2. Parkwerkstatt am 16. Juni 2007 im Stadtpark Dessau
Öffentliche Zwischenpräsentation und Diskussion
der Gestaltungsentwürfe

im Rahmen des ExWoSt-Projekts „Interkultureller Generationenpark“

(Entwurfssfassung vom 26. Juni 2007)

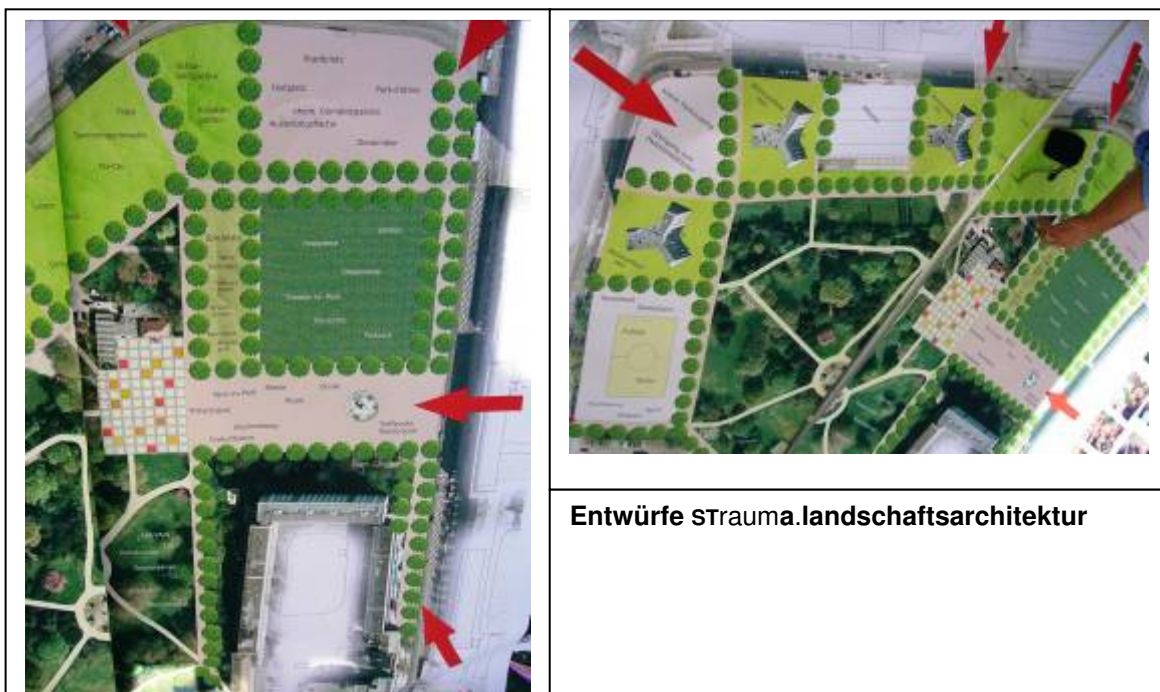
Die Bürger und Bürgerinnen bewerteten das Konzept als grundsätzlich übersichtlich und freizügig. Jedoch sind einige Bewohner an „ihre“ Ecken gewöhnt und befürchten durch das Freischneiden den Verlust der „Kuschelecken“. Herr Lohrer erwidert hierauf, dass die künftigen Bauminseln als solche „Kuschelecken“ zu begreifen seien. Das Konzept stützt sich auf den Kontrast bzw. die Spannung zwischen Weite und Dichte.

Einige Anwesende haben Einwände gegenüber einer Umzäunung. Dies würde zu einer zu starken Abgrenzung führen und eine Öffnung zur Stadt verhindern.

Es wird zu bedenken gegeben, ob ein Weg für die Radfahrer ausreicht.

Die Ideen für die Gestaltung des Umfelds der Y-Häuser sind grundsätzlich schön, die Offenheit der Y-Häuser sollte aber genauer besprochen werden.

Es wird nach der detaillierten Gestaltung der Konzentrationspunkte gefragt. Herr Lohrer erläutert die Grunddiskussion in Parkanlagen, bestimmte Funktionsbereiche und Themen zu besetzen. Dies geschieht wie das Bauen von Zimmern mit angemessenen Nutzungsmöglichkeiten. Diese können über Jahre hinweg flexibel gestaltet werden. Der erste Schritt im Stadtpark wäre der Bau einer Plattform. Erste Maßnahmen könnten sich um das Teehäuschen herum konzentrieren. An der Sonnenuhr wäre z.B. ein „florales Zentrum“ denkbar. Die Skulpturen sollten auf die Plätze geholt werden. Dazwischen entstehen Bühnen für andere Nutzungen. Vorschläge zur Verortung werden bis zur Endpräsentation Ende August gemacht.

Herr Lohrer sieht die mögliche Umfriedung des Parks durch einen Zaun nicht als Abgrenzung zur Stadt, sondern als Betonung der Besonderheit dieser wertvollen Grünanlage. Es besteht weiterhin eine öffentliche Zugänglichkeit, aber nicht überall.

Die Zäune werden von Seiten der Bewohnerschaft aber auch lobend hervorgehoben. Damit würde auch ein Bezug zu historischen Parkanlagen geschaffen. Die Landschaft wird ins Herz der Stadt geholt und mit einem Zaun umgeben. Hier schließt eine Bürgerfrage an, inwieweit sich Landschaft von einem Park unterscheidet. Herr Lohrer sieht in der Parkfläche ein klar gefasstes Bild, einen grünen Marktplatz. Das Leben und die unterschiedlichsten Nutzungsmöglichkeiten unterscheiden im Wesentlichen Park und Landschaftsraum. Die Landschaft ist der Rahmen. Die verschiedenen Aktionsbereiche bzw. Nutzungsinseln auf einem belastbaren Rasen kann man in den umgebenden Landschaftsanlagen nicht finden. Dieses Spannungsmoment muss aber weiter ausgearbeitet werden.
